発電用原子力設備規格 材料規格（2020年版） JSME S NJ1-2020

技術評価に関する検討チーム会合における
日本機械学会への説明依頼事項に対する回答

2023年7月14日

(一社)日本機械学会 発電用設備規格委員会
原子力専門委員会 材料分科会

【新規材料の取込み】(第2回検討チーム資料の再掲)

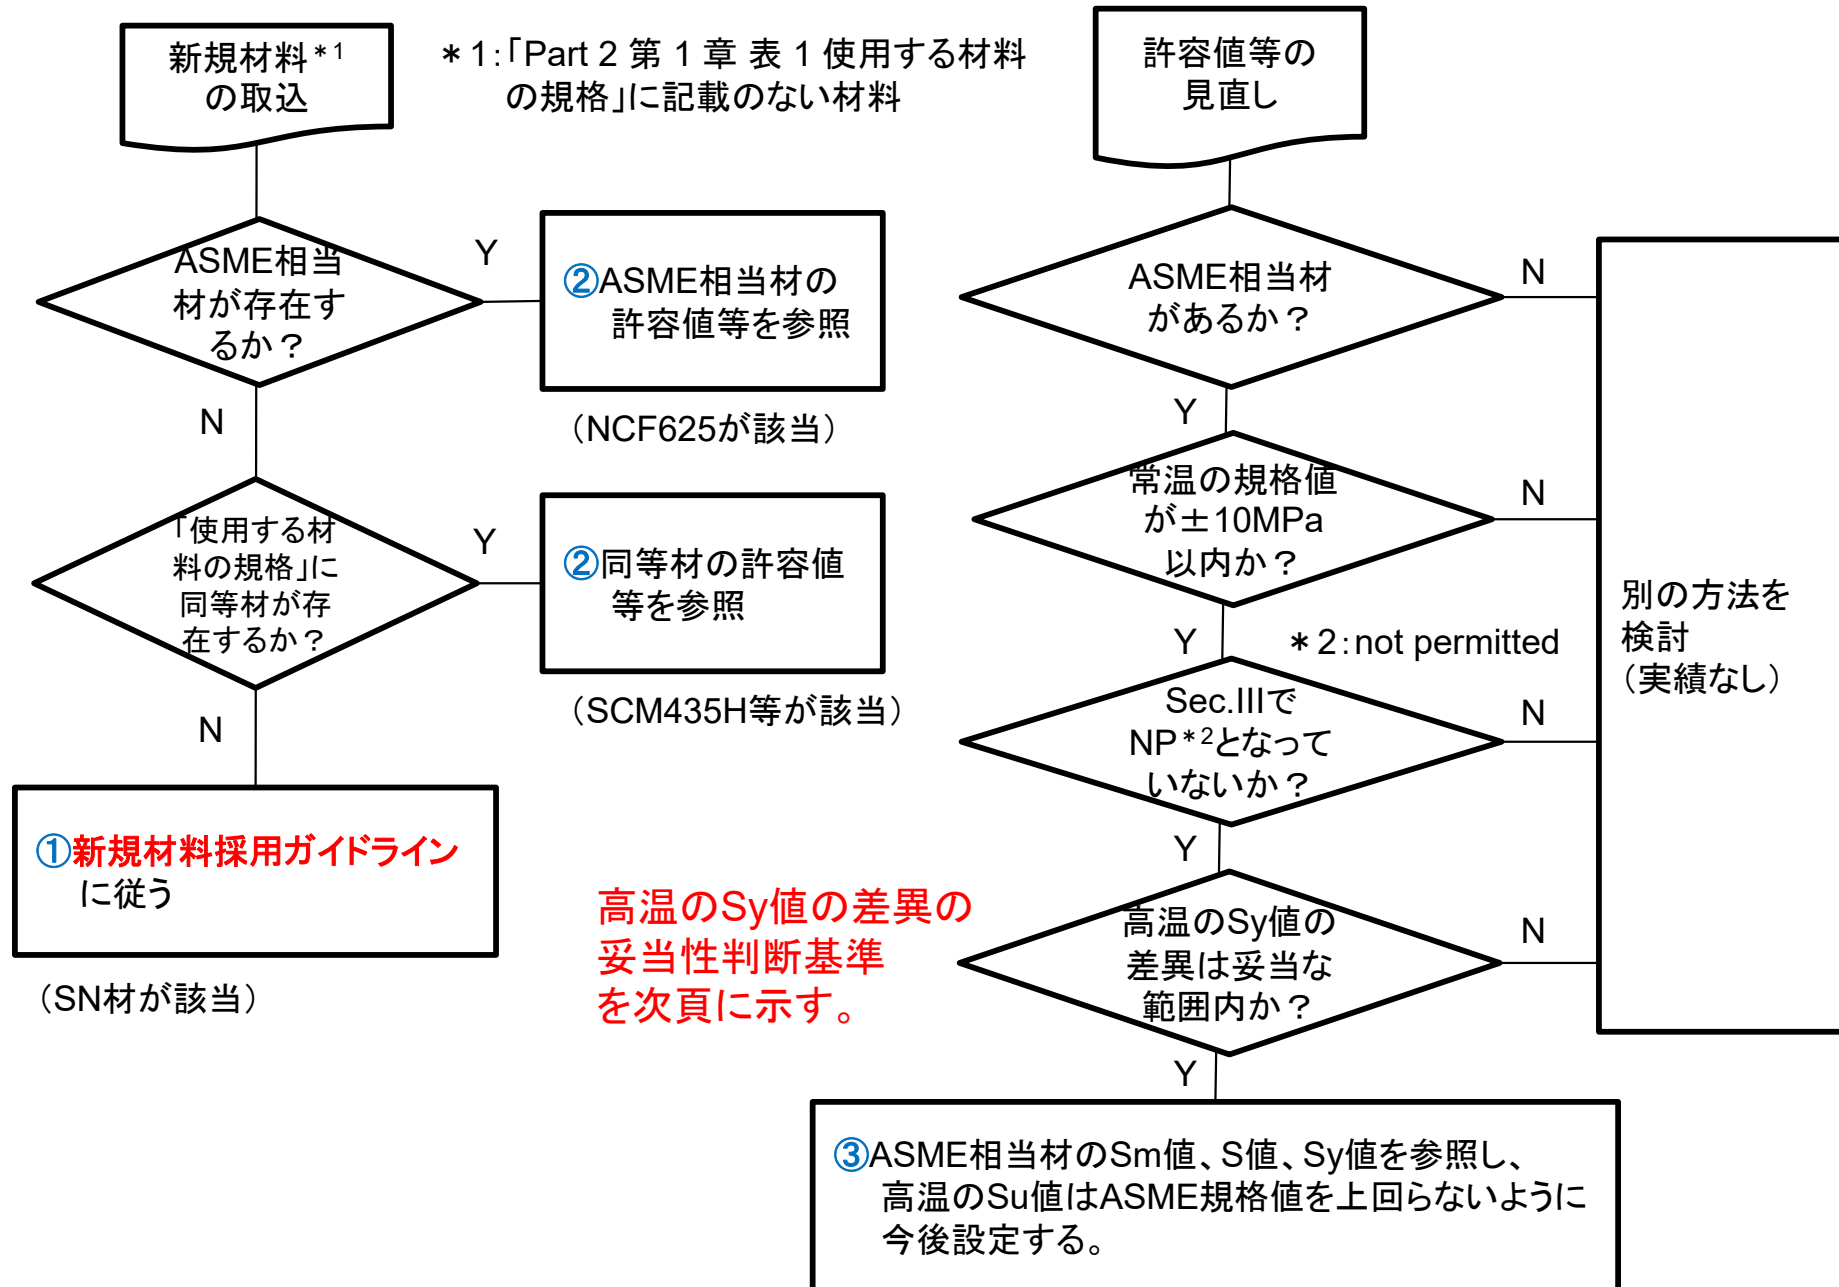
(c) フローチャート⁴にASME相当材と同定するときの観点を加えて、関係が分かるよう整理して下さい。

○ 許容値の見直しは、フローチャートでは、「高温の S_y 値の差異」の妥当性で判断するとしているが、ASME相当材と同定するときの観点には、「高温の S_y 値の差異が10MPaを超えたものについて相当材か否か評価した」とあり、「ASME規格値を上回っている」かを判断根拠とした等の記載があります。

- ① 「新規材料採用ガイドライン」に基づき新規材料を取り込む場合
- ② 相当材(又は同等材)の関係より新規材料を取り込む場合

- ③ 相当材の関係よりASME規格と整合を図る観点から見直しを行う場合

上記それぞれの場合について考え方を次頁にフローチャートとして示す。

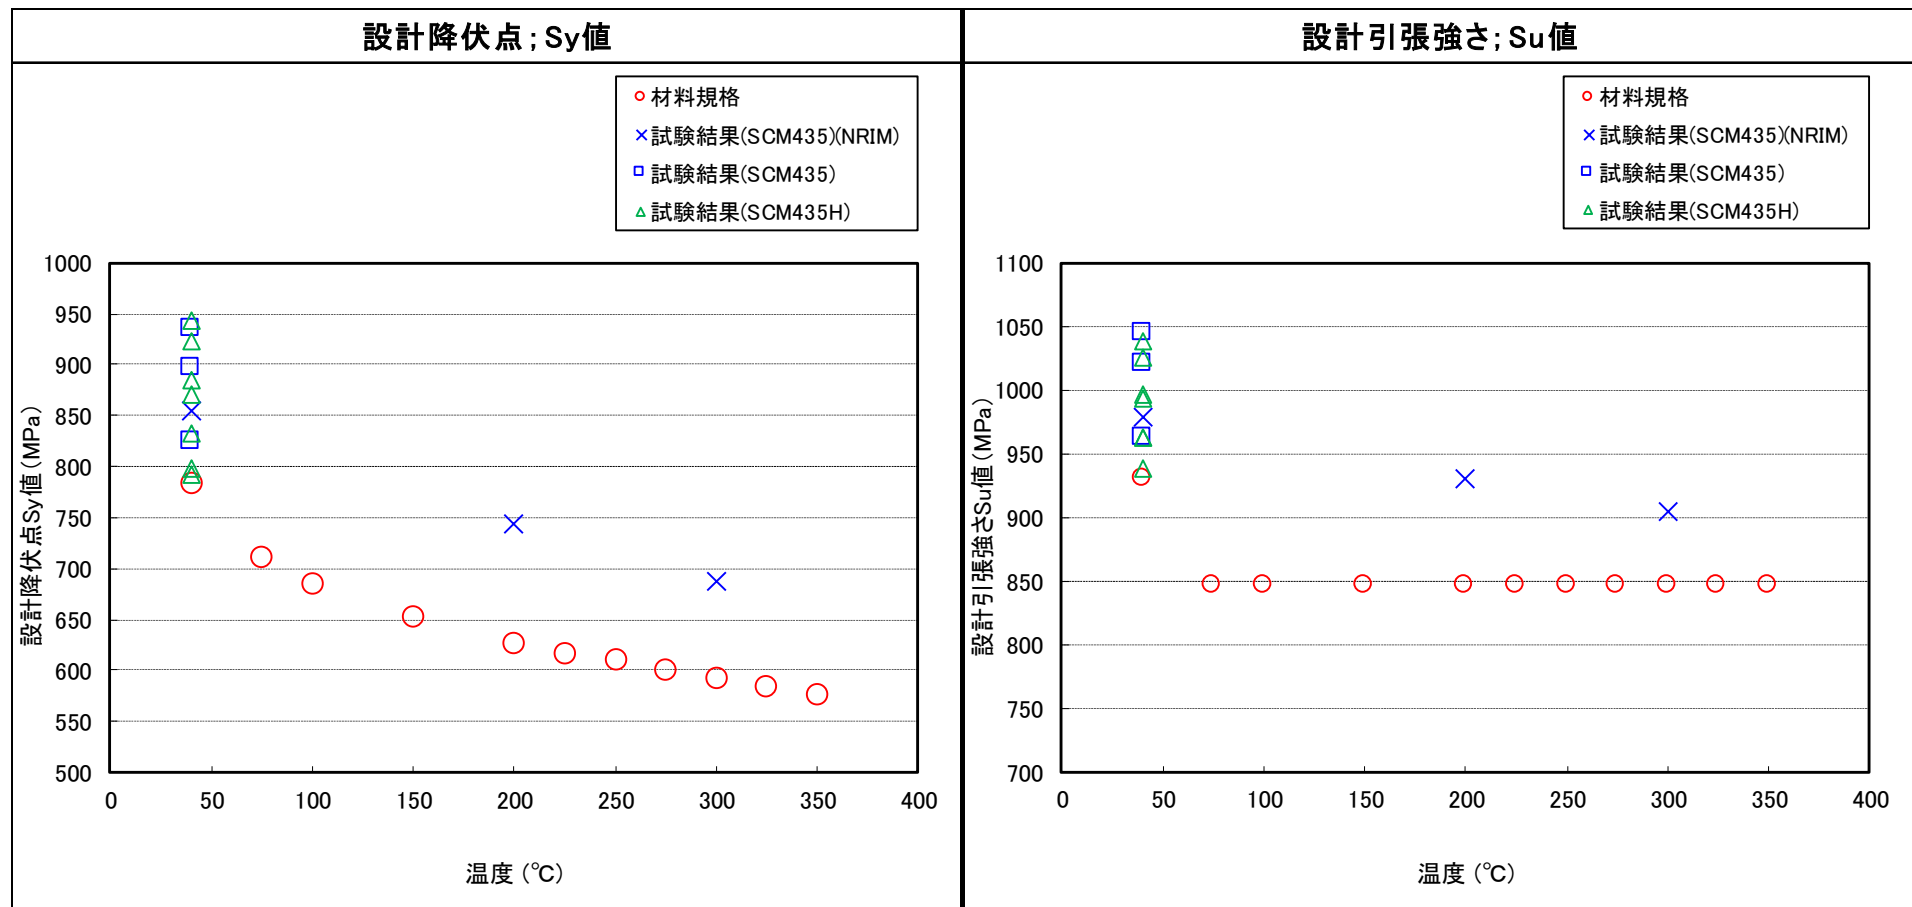
(a)「化学成分に若干の差異はあるものの焼入れ性の確認と平均粒度番号の規定によりH鋼はH鋼でない材料と同等以上の機械的性質が保証されている」とした理由を説明して下さい。

○H鋼のほうが高品質で、焼き入れ特性も決められており、オーステナイトの粒度も決められているので、おそらくH鋼でない材料より同等以上の性能であろうとの説明だが、記述的(技術的?)に判断する根拠が必要ではないか。

JIS G 4052 (SCM435H、SCM440H及びSCM445H) と JIS G 4053 (SCM435、SCM440及びSCM445H) の比較は、

JIS G4052 (SCM435H) と JIS G4053 (SCM435) の試験結果を比較した結果を次頁に示す。

なお、鋼材メーカーでは、例えばSCM435及びSCM435Hは同一の条件で製造されており、品質に相違点はないとの報告もある。

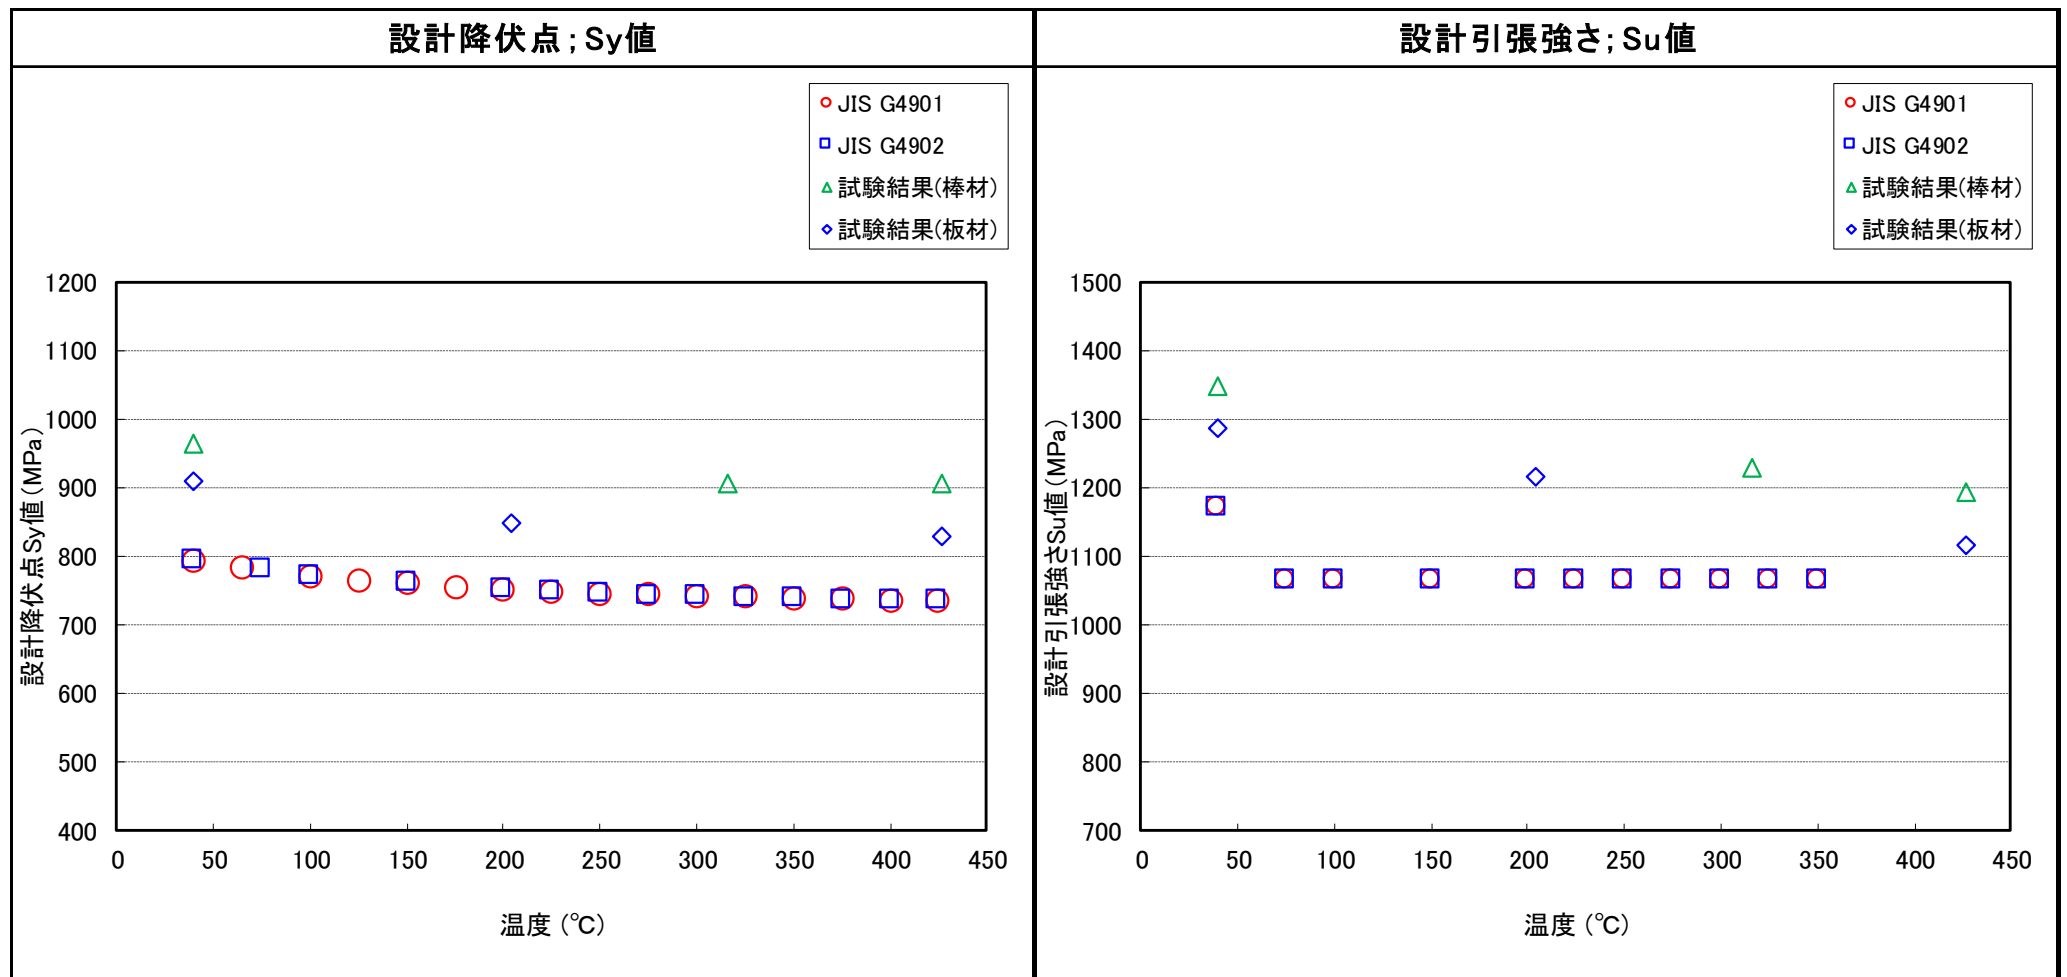
(b) 「JIS G 4901耐食耐熱超合金棒」のNCF750(棒材)の高強度材のS値として、「JIS G 4902耐食耐熱超合金, ニッケル及びニッケル合金一板及び帯」のNCF750(板材)の高強度材のS値を参照して設定していることについて、薄板の材料強度に係わる許容値を厚板に適用することを確認した技術的根拠について説明をもとめたところ、適用寸法は異なるが、同一熱処理条件下では耐力及び引張強さはJIS材料規格上同じ値であるとの説明がありました。JIS規格値は常温の機械特性が規定されています。高温での機械特性を比較して示してください。

一般的に、**化学成分の規定と常温の規格値（ S_y 値及び S_u 値）が同じであればクリープ温度領域未満での高温強度は同等**であると判断している。

NCF750 (棒材) の常温及び高温の **S_y 値及び S_u 値は規定されており**

NCF750 (板材) の S_y 値及び S_u 値と**同等であり**S値は同等である。
